用過核子燃料最終處置計畫

106年度成果報告

審查報告

原子能委員會放射性物料管理局

穩態狀況下東西向剖面鹵水質量分率分布圖

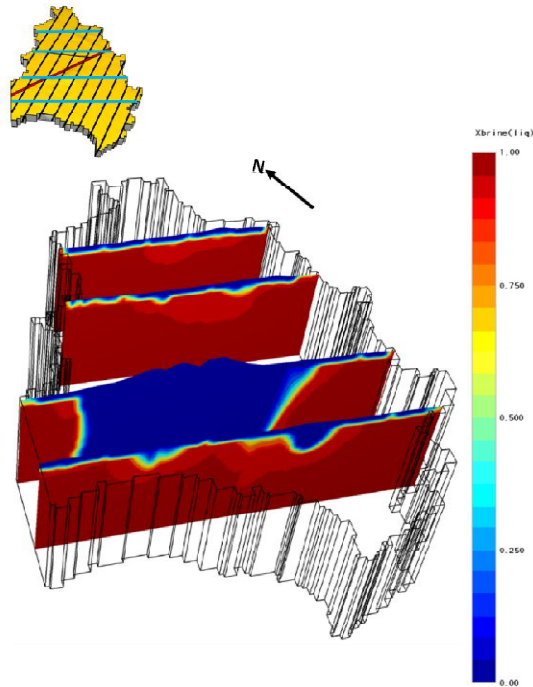
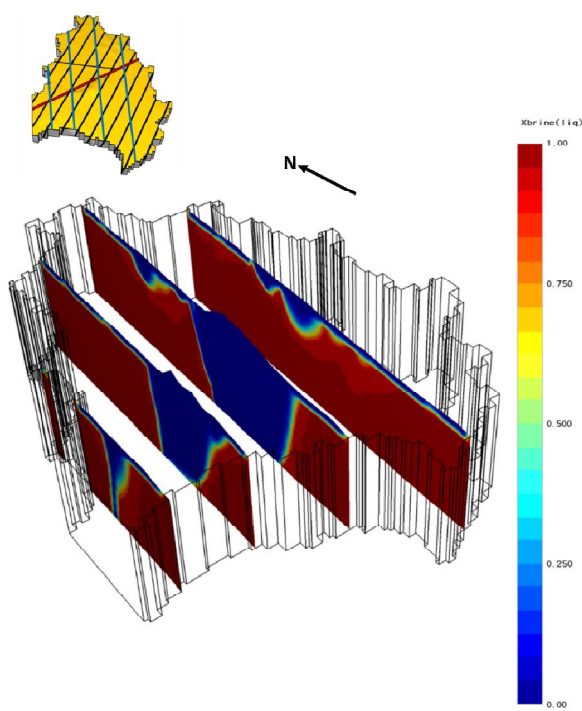
2. 報告第3.2.2.1節說明”當模擬時間約達1千多萬年，地下水流達到穩態。”，如各項邊界條件均為穩態條件，僅需進行穩態數值模擬即可，故請台電公司說明進行動態1千多萬年模擬的原因。

另外，如欲模擬海水入侵結果，需利用既有鑽探之水質資料，以佐證K區地下水之海水入侵位置與深度，另縱使K區深層地下水現存有高濃度鹽水，也不必然是因海水入侵造成，需鑑別K區之水文地質是否具備海水入侵特徵。建議報告中”海水入侵現象相當明顯”敘述可再檢討。

由於研究使用TOUGH2進行地下水流場模擬。TOUGH2並無穩態數值模擬功能，必須在特定的起始及邊界條件下，進行動態模擬至穩定狀態。原文敘述「當模擬時間約達1千多萬年，地下水流達到穩態。」僅為表達模擬案例的時間約達1千萬年時，模擬結果已達穩定狀態，惟為避免造成誤解，將報告修訂為「並持續模擬至地下水流達穩態」。

106年度進行之模擬案例研究，係透過邊界擾動、額外壓力等設定，呈現海水入滲行為的變化，進行海水邊界條件敏感度分析。為避

免造成誤解，報告內文修訂為：「當模擬達穩態時，模型東西向及南北向的鹵水質量分率等值圖如下圖，由圖中的鹵水分布情形可以發現太武山區域.....」

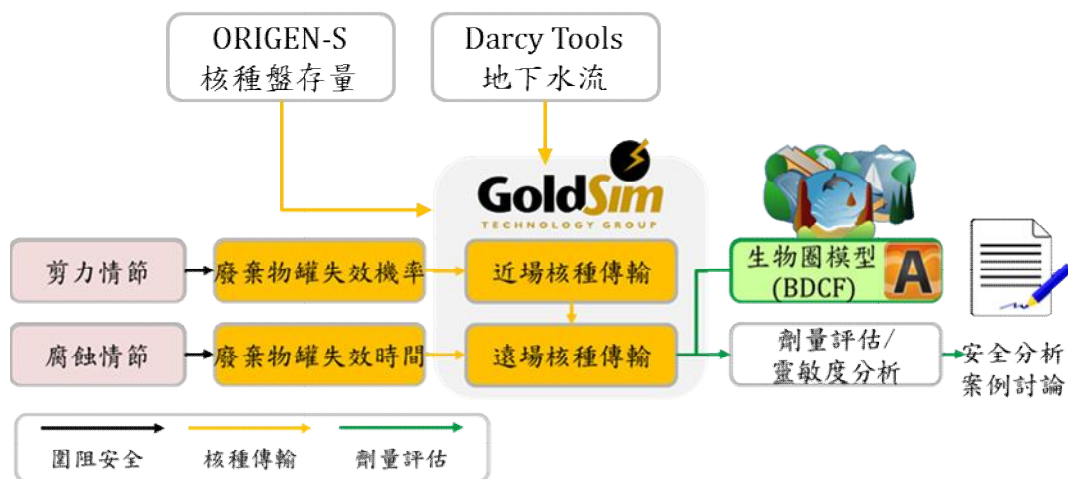
1. 請台電公司補充說明使用GoldSim模擬廢棄物罐各種初始缺陷案例之模擬設定架構(例：如何利用GoldSim整合近場與遠場、核種外釋機制、流速資訊取自何種模擬或推估等)。廢棄物罐初始缺陷之安全評估案例成果整合了那些安全評估模式鍊請說明。

- (1) 於GoldSim中，近場放射性核種傳輸係利用數個區塊模式(compartment model)模擬設施之各元件，即廢棄物罐空腔、初始缺陷、等效傳輸阻力封塞及緩衝材料，不同區塊有不同的輸入參數反映各元件特性，遠場放射性核種傳輸則係以裂隙傳輸

分析模組，採用平流-延散方程式(裂隙間)與擴散方程式(基質擴散，垂直於水流方向)進行耦合評估；在整合面，將近場與遠場交界之區塊將放射性核種釋出率提供給遠場的分析模組做為輸入資訊，並搭配DarcyTools所求得之水流相關功能測度值，以得到遠場放射性核種之釋出率。

- (2) 核種外釋機制考慮了持續釋出及瞬時釋出；持續釋出係指廢棄物罐失效後，燃料基質之放射性核種每年以定分率之方式釋出，瞬時釋出則為廢棄物罐失效後，立即釋出瞬釋分率之放射性核種盤存量。在近場中之釋出機制主要以擴散傳輸為主，遠場則以平流為主要傳輸機制，2者包含介質對核種的吸附作用等。
- (3) 水流相關資訊為取自另一地下水流程式DarcyTools所提供之水流相關功能測度值。
- (4) 於廢棄物罐初始缺陷案例中，核種盤存量為利用ORIGEN-S程式評估，水流資訊為取自DarcyTools程式之輸出結果，劑量轉換因子為Amber程式提供分析結果，利用GoldSim評估串聯前述程式所提供之結果，整合評估近場及遠場之放射性核種釋出率及劑量率。下圖即為整合後之核種釋出模式鏈示意圖。
